VYSVĚTLENÍ ZADÁVACÍ DOKUMENTACE č. 2

Název veřejné zakázky :	Stravovací zařízení Gymnázia a OA Bučovice - stavba
Zadavatel :	Gymnázium a Obchodní akademie Bučovice, příspěvková organizace
IČ zadavatele :	00559261
Druh veřejné zakázky :	stavební práce
Druh zadávacího řízení :	zjednodušené podlimitní řízení

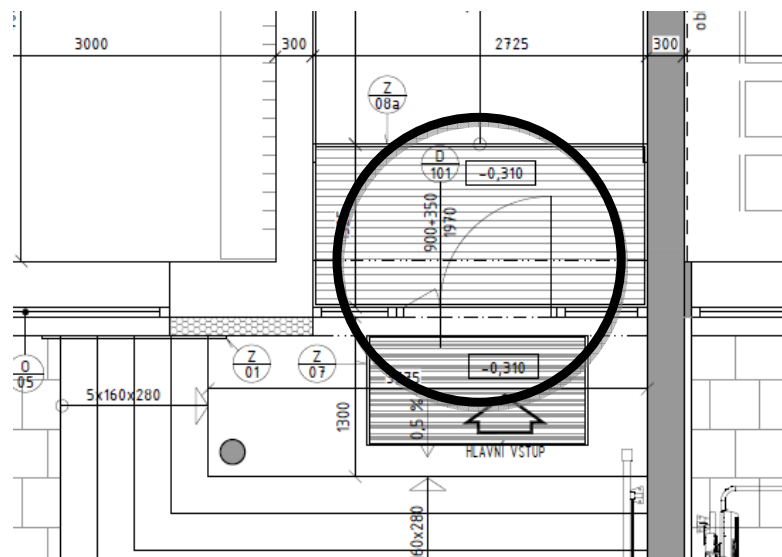
- 5) V přiložené projektové dokumentaci ve výkresu **D.1.1.-102b_půdorys 1.NP** jsou vykresleny dveře typu **D 119**, avšak tyto dveře se odkazují ve výpisu prvků na dveře **D 115**, které mají rozměry 800/1970 avšak ve výkresu jsou zakresleny dveře o rozměrech 900/2150. Prosím o ujasnění, o které dveře se jedná.

Ad5) správné označení dveří ve výkrese má být D/120. V pol.č. 227, list „Pol SO 01,03,04“ revidovaného soupisu stavebních prací byl upraven popis rozměru dveří.

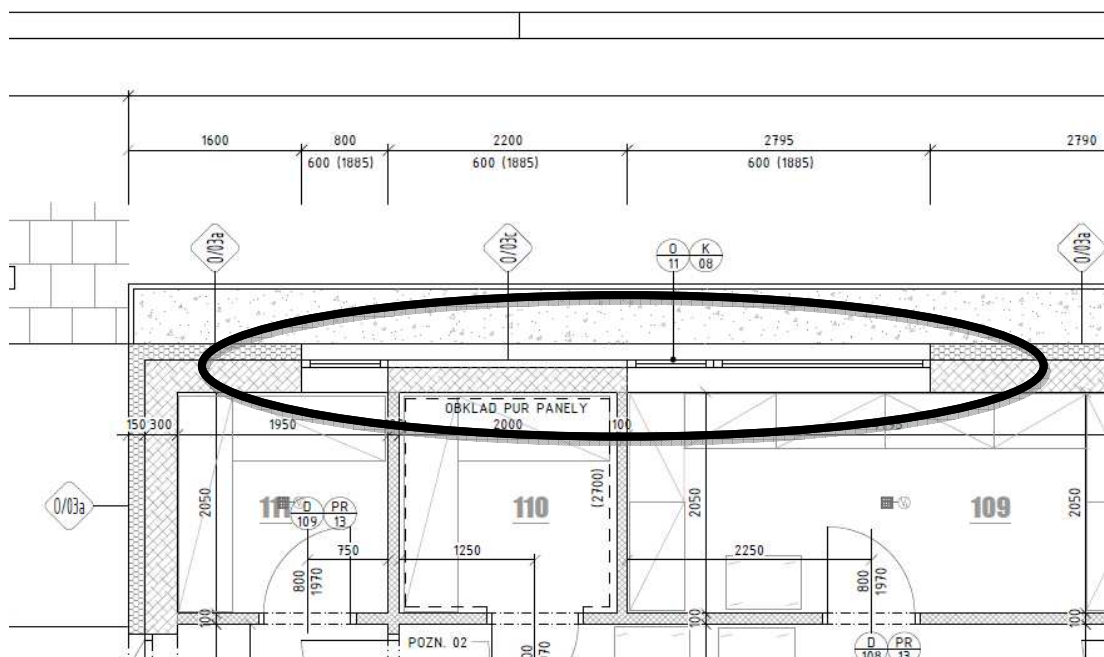
- 6) V přiložené projektové dokumentaci ve výkresu **D.1.1.-102b_půdorys 1.NP** jsou vykresleny dveře typu **D 101**, avšak tyto dveře se mají rozdílné rozměry oproti výpisu dveří. Ve výpisu dveří jsou rozměry **900+350/2200** avšak výkres uvádí **900+350/1970**. Prosím o vyjasnění rozporu.

- Ad6) přílohou této odpovědi je revidovaný výpis dveří, v rámci kterého byly upraveny rozměry do správných hodnot.
- Ad7) přílohou této odpovědi je revidovaný výpis oken. Platné členění výrobku O/11 je dle výkresu „D.1.1.-102b_půdorys 1.NP“

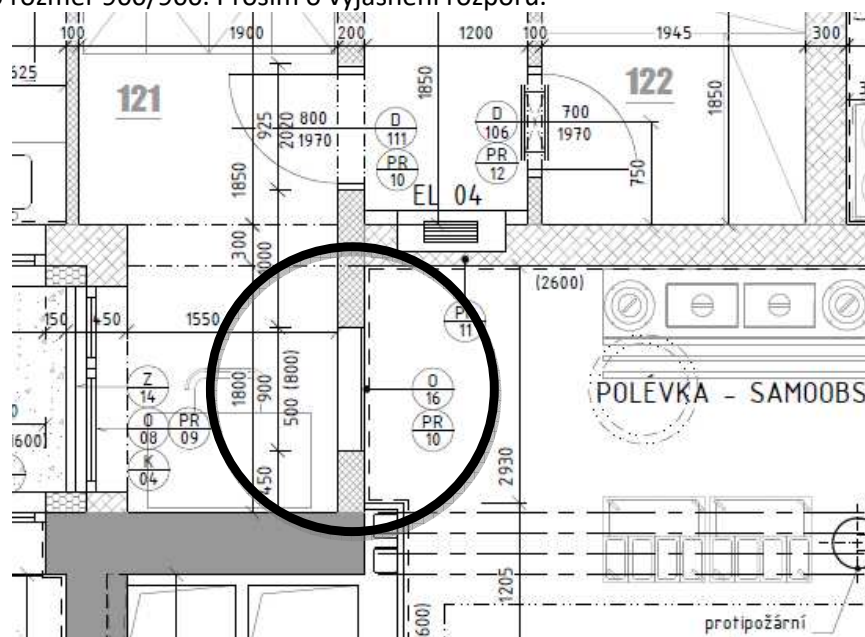
- 7) V přiložené projektové dokumentaci ve výkresu **D.1.1.-102b_půdorys 1.NP** jsou vykresleny okenní otvory **O 11**, které jsou členěny na 3 části > výpis prvků uvádí členění tohoto okna následovně: **900 + 2150 + 2745**, avšak výkres označuje velikost **800 + 2200 + 2795**. Celkově se jedná o stejnou šířku, ale prosím o ujasnění rozměrů jednotlivých okenních otvorů.

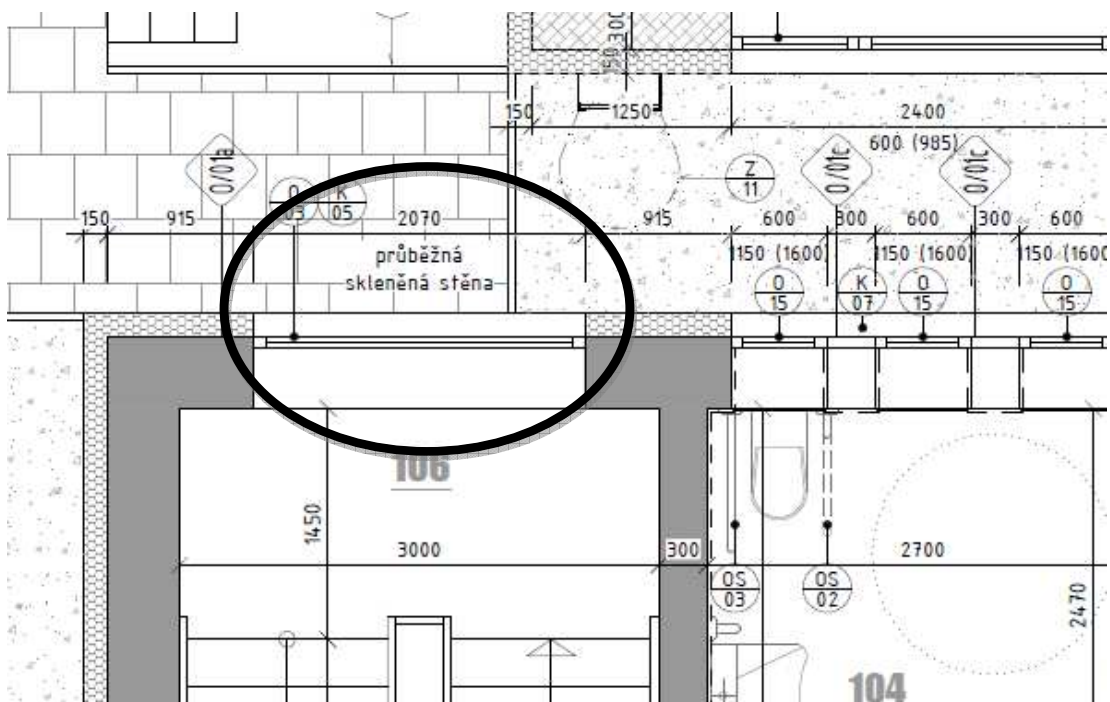
- 8) V přiložené projektové dokumentaci ve výkresu **D.1.1.-102b_půdorys 1.NP** jsou vykresleny okenní otvory **O 16**, které mají rozměr 900/500 avšak dle přiloženého výpisu okenních otvorů se jedná o rozměr 900/900. Prosím o vyjasnění rozporu.

- Ad8) správná velikost výrobku O/16 je dle výpisu „D.1.1.-401b_výpis oken“, tzn. 900/900mm.
- Ad9) přílohou této odpovědi je revidovaný výpis oken. Platná velikost O/03 je dle výkresu „D.1.1.-102b_půdorys 1.NP“ a dle zaměření skutečného stavu před výrobou výplní otvorů.

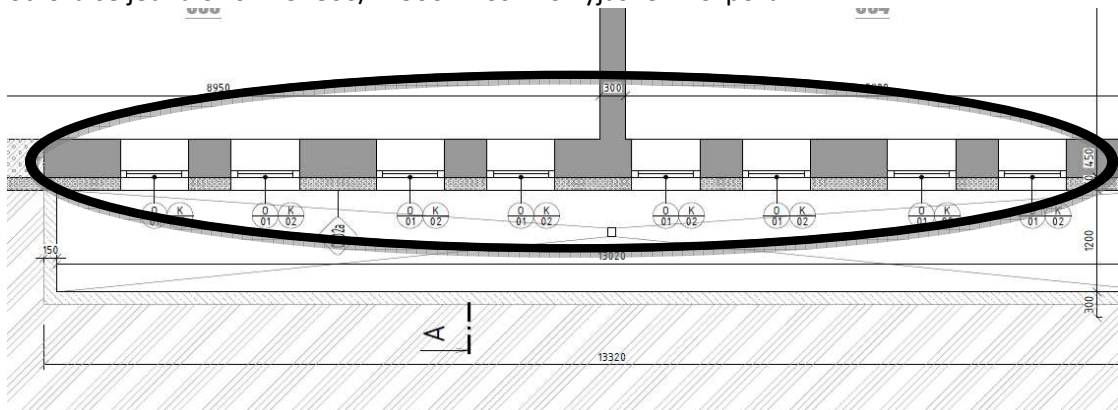
- 13) Dle příloženého výpisu oken jsou **okenní sestavy O/11, O/12 a O/13** stanoveny jako jeden celek, avšak dle příložených pohledů a výkresu 1.NP se jedná o rozdělená okna, která jsou kotvena do obkladu z kazet vč. roštu. Prosíme o vyjasnění:

- Jedná se o sestavu oken, kde prostor mezi okny bude zajištěn fixním zasklením?
 - V případě využití kazetové obkladu (**ozn. O/03c**), prosíme o vyjasnění, zdali je rošt nosný, kvůli kotvení oken a také i vyřešení kotvení do obkladu.

- Ad13) jedná se o variantu b., platí tedy skladby konstrukcí a meziokenní pilíře budou se skladbou O/03c. Přílohou této odpovědi je revidovaný výpis oken, kde je již uvedeno, že se v daném případě nejedná o sestavu. Rošt bude nosný.
